**О Д Л У К У**  
**О ИЗМЕНАМА И ДОПУНАМА ПЛАНА ГЕНЕРАЛНЕ РЕГУЛАЦИЈЕ**  
**ПРОСТОРА ЗА МЕШОВИТУ НАМЕНУ ЗАПАДНО ОД СУБОТИЧКОГ**  
**БУЛЕВАРА И СЕВЕРНО ОД БУЛЕВАРА ВОЈВОДЕ СТЕПЕ У НОВОМ САДУ**  
**(ЛОКАЛИТЕТ ВЕРСКОГ ОБЈЕКТА НА САЈЛОВУ)**

**ИЗВЕШТАЈ**  
**О ИЗВРШЕНОЈ СТРУЧНОЈ КОНТРОЛИ НАЦРТА ОДЛУКЕ О ИЗМЕНАМА И**  
**ДОПУНАМА ПЛАНА ГЕНЕРАЛНЕ РЕГУЛАЦИЈЕ ПРОСТОРА ЗА МЕШОВИТУ**  
**НАМЕНУ ЗАПАДНО ОД СУБОТИЧКОГ БУЛЕВАРА И СЕВЕРНО ОД БУЛЕВАРА**  
**ВОЈВОДЕ СТЕПЕ У НОВОМ САДУ (ЛОКАЛИТЕТ ВЕРСКОГ ОБЈЕКТА НА**  
**САЈЛОВУ) ПРЕ ИЗЛАГАЊА НА ЈАВНИ УВИД**

**ИЗВЕШТАЈ**  
**О ОБАВЉЕНОМ ЈАВНОМ УВИДУ У НАЦРТ ОДЛУКЕ О ИЗМЕНАМА И**  
**ДОПУНАМА ПЛАНА ГЕНЕРАЛНЕ РЕГУЛАЦИЈЕ ПРОСТОРА ЗА МЕШОВИТУ**  
**НАМЕНУ ЗАПАДНО ОД СУБОТИЧКОГ БУЛЕВАРА И СЕВЕРНО ОД БУЛЕВАРА**  
**ВОЈВОДЕ СТЕПЕ У НОВОМ САДУ (ЛОКАЛИТЕТ ВЕРСКОГ ОБЈЕКТА НА**  
**САЈЛОВУ)**

о спроведеном јавном увиду у Нацрт одлуке о изменама и допунама Плана генералне регулације простора за мешовиту намену западно од Суботичког булевара и северно од Булевара војводе Степе у Новом Саду (локалитет верског објекта на Сајлову)

**Примедба број 1:**

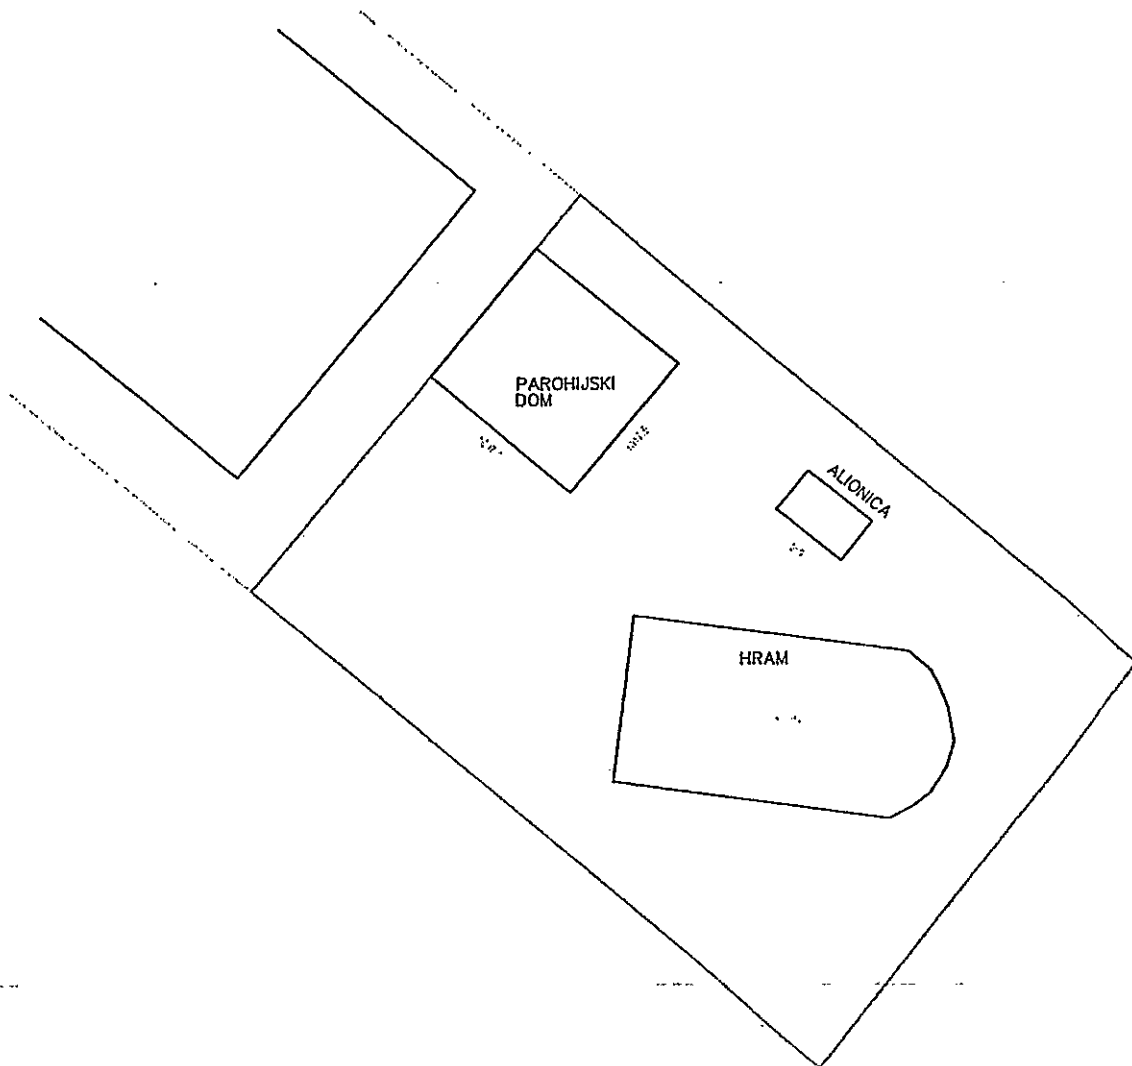
- У првом делу примедбе тражи се планирање и изградња додатног објекта палионице свећа, димензија 5,00 x 3,00 m, северно од објекта храма на парцели комплекса верских објеката, у складу са приложени ситуационим решењем:

- Други део се односи на текстуални део плана у којем се наводи рестрикција ограђивања планиране парцеле комплекса верских објеката, што је образложено следећим:

„Парохијски дом представља стамбени објекат у коме са својом породицом борави свештеник. Сматрамо да није животни прихватљиво, као и да је крајње небезбедно, да његов дом буде на овај начин лоциран практично на јавној површини са слободним приступом сваком лицу.

Поред тога, остављање отворене парцеле на којој се налази Храм и Палионица свећа, додатно су небезбедни у ноћним сатима и могу довести до озбиљних последица ако се на овај начин остави слободан прилаз трећим лицима.“ Истакнуто је и да не постоји нужност оваквог пролаза, будући да постоји несматана комуникација са Улицом Драгомира Бојанића Гидре.

Комисија за планове делимично прихвата примедбу у складу са образложењем обрађивача наведеним у Извештају о спроведеном јавном увиду.

**5. „Српска православна црквена општина новосадска“, Нови Сад**

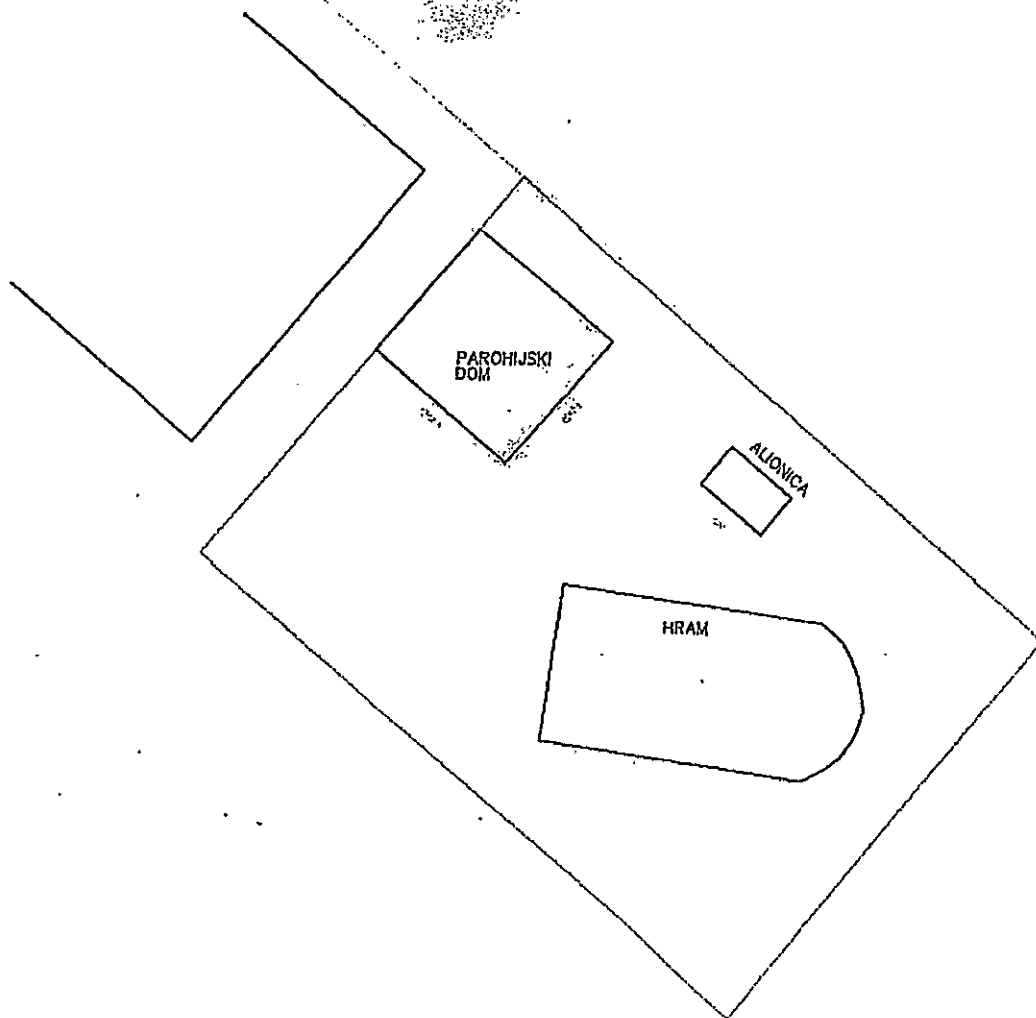
- У првом делу примедбе тражи се планирање и изградња додатног објекта палионице свећа, димензија 5,00 x 3,00 m, северно од објекта храма на парцели комплекса верских објеката, у складу са приложени ситуационим решењем:

- Други део се односи на текстуални део плана у којем се наводи рестрикција ограђивања планиране парцеле комплекса верских објеката, што је образложено следећим:

„Парохијски дом представља стамбени објекат у коме са својом породицом борави свештеник. Сматрамо да није животно прихватљиво, као и да је крајње небезбедно, да његов дом буде на овај начин лоциран практично на јавној површини са слободним приступом сваком лицу. Поред тога, остављање отворене парцеле на којој се налази Храм и Палионица свећа, додатно су небезбедни у ноћним сатима и могу довести до озбиљних последица ако се на овај начин остави слободан прилаз трећим лицима.“

Примедба се прихвата.

У текстуалном делу плана, у одељку „8.1.1. Локалитет општеградског центра – део целине 1“, у пододељку „Комплекс верских објеката“ додаће се следећа правила изградње за објекат палионице свећа: „Северно од објекта храма планиран је објекат палионице свећа спратности II, димензија 5 x 3 m, на минималној раздаљини од 3 m од северне границе парцеле комплекса.“ Такође, оставиће се и могућност ограђивања комплекса верских објеката, уз напомену да се омогући несметан пролаз преко парцеле у дневним часовима.
